ALTERAÇÕES PARA SUBSTITUIÇÃO DO RELÉ RA2 PELO RELÉ RA220

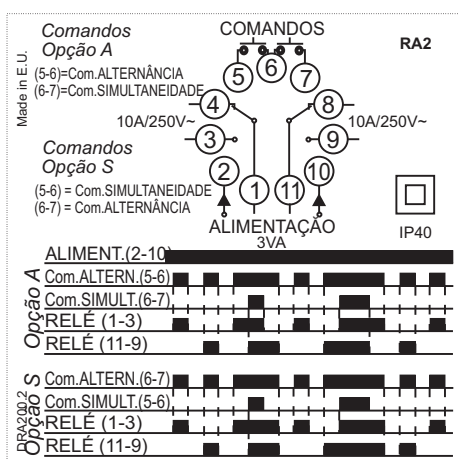
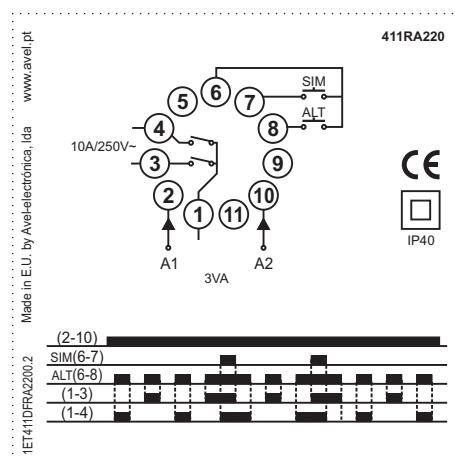
A alteração só pode ser realizada se na montagem os pinos 1 e 11 do RA2 estiverem ligados entre si (shunt) e se os pinos 4 e 8 não tiverem fios ligados.

Se estiver a ser utilizada a opção A do RA2

- Desligar o fio que estava ligado ao pino 9 do RA2 e ligar ao pino 4 do RA220
 - Desligar o fio que estava ligado ao pino 5 do RA2 e ligar ao pino 8 do RA220
- Manter as restantes ligações

Se estiver a ser utilizada a opção S do RA2

- Desligar o fio que estava ligado ao pino 9 do RA2 e ligar ao pino 4 do RA220
 - Desligar o fio que estava ligado ao pino 7 do RA2 e ligar ao pino 8 do RA220
 - Desligar o fio que estava ligado ao pino 5 do RA2 e ligar ao pino 7 do RA220
- Manter as restantes ligações
